# Besluit Omgevingsvergunning

## Ontgrondingsactiviteit

Wijziging Ontgrondingvergunning  
Zand en kleiwinning Willemspolder  
planfase 1 te IJzendoorn, gemeente  
Neder-Betuwe.

Door Dekker Grondstoffen is per mailbericht van 19 november 2025 een verzoek om een wijziging van de vigerende ontgrondingsvergunning Willemspolder Fase 1 ingediend. De aanvraag is geregistreerd onder zaaknummer 2025-014893. Uw verzoek heeft betrekking op een wijziging van het ontwerp van de uitvoering. De wijziging betreft de herinrichting van het Piping-scherm in vak C (de dijkzone) van de Willemspolder fase 1.

Fig. 1 Verdieping PS1 op deellocatie C Willemspolder

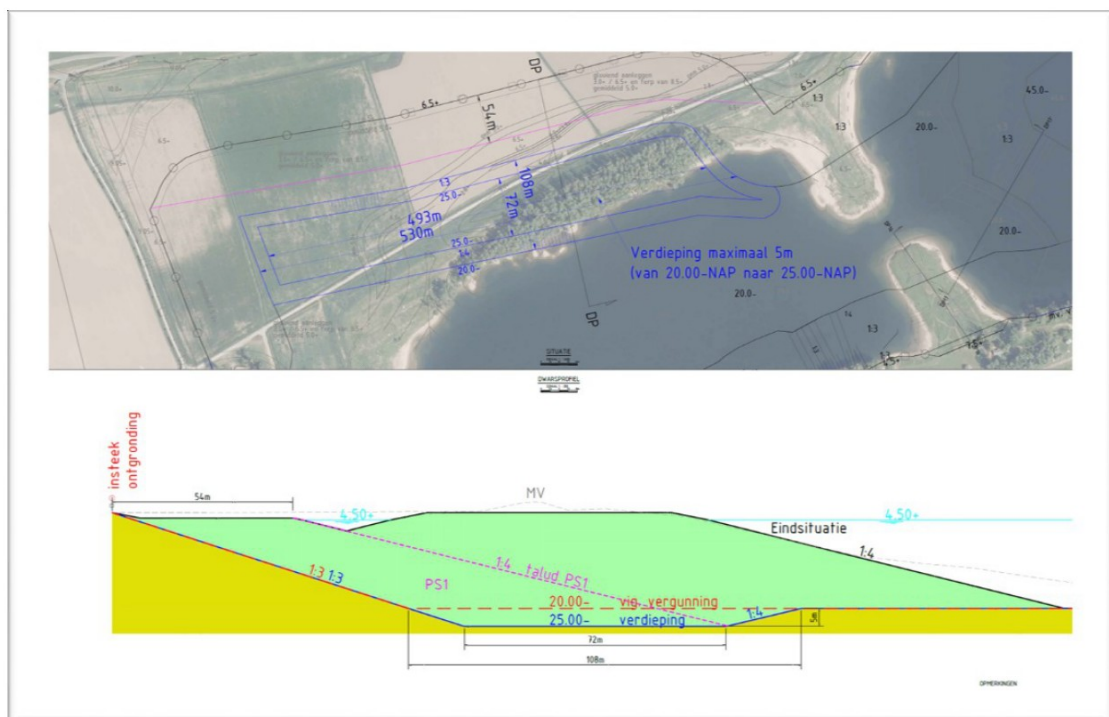
Tijdens de werkzaamheden is gebleken dat plaatselijk bij enkele boringen in vak C op de vergunde ontgrondingsdiepte van 20 m. -NAP in de pipingscherm zone nog grof zand (grover dan 280 µm) wordt aangetroffen. In overleg met WSRL is door Dekker grondstoffen B.V. overeengekomen dat dit zand verwijderd moet worden omdat anders het doel van het pipingscherm (weerstandbiedende laag) maar deels behaald wordt. Dit betekent dat plaatselijk dieper (maximaal 5 meter dieper, tot 25 m. -NAP) moet worden ontgrond om de aanvulling van grond in het pipingscherm aan te laten sluiten op de formatie van Waalre.

Door Dekker is een uitvoeringsplan en meetplan opgesteld waarin is aangegeven op welke wijze de kwaliteit van de nieuwe aanvulling en de wijze van aansluiting wordt gegarandeerd. Deze handelswijze is in lijn met voorschrift 1.4.4 van de ontgrondingsvergunning en in overeenstemming met voorschrift 12 van de watervergunning. In figuur 1 is de verdieping van PS1 op deellocatie C weergegeven.

Omdat bij enkele boringen op de vergunde ontgrondingsdiepte nog grovere zanden aanwezig zijn en omdat door het waterschap (WSRL) is aangegeven dat een gehele verwijdering van het grove zand zou moeten plaatsvinden, betekent dit dat de winning plaatselijk dieper moet worden uitgevoerd.

Het waterschap Rivierenland heeft met het werkplan ingestemd. De werkzaamheden betreffen het uitwisselen van grof doorlatend zand voor fijn, minder doorlatend materiaal binnen de beschermingszone van de primaire kering. Dit vindt plaats door middel van zandwinning en door het opnieuw aanbrengen van een weerstand biedende laag. In overleg met WSRL is vastgesteld dat ingestemd wordt met een laagdikte van minimaal 50 cm en een weerstand/ K-waarde kleiner dan of gelijk aan 9,5 m/d. Met betrekking tot de oorspronkelijke vergunning vindt een extra verdieping van 5 meter plaats.

Wij overwegen als volgt: Het verzoek betreft een aanpassing van de uitvoering van de werkzaamheden in de dijkzone (Vak C). Omdat op de vergunde diepte grof zand aanwezig is en dit niet voldoet aan de eisen van Waterschap Rivierenland is voorgesteld om plaatselijk aanvullend 5 meter te ontgraven. Grof zand wordt daarbij vervangen door een zandpakket met een weerstand/K-waarde kleiner dan of gelijk aan 9,5 m/d. Waterschap Rivierenland heeft ingestemd met de voorgestelde wijziging. Door de provincie Gelderland wordt ingestemd met de aangevraagde wijziging.

Op grond van vorenstaande overwegingen komen wij tot de conclusie dat wij kunnen instemmen met een wijziging van de vergunning. De uitvoering ter plaatse van vak C (deelgebied Dijkzone) dient plaats te vinden conform de bij deze vergunning behorende stukken. Daarom hebben wij voorschrift 1.1.1. van de oorspronkelijke vergunning aangevuld met het volgende:
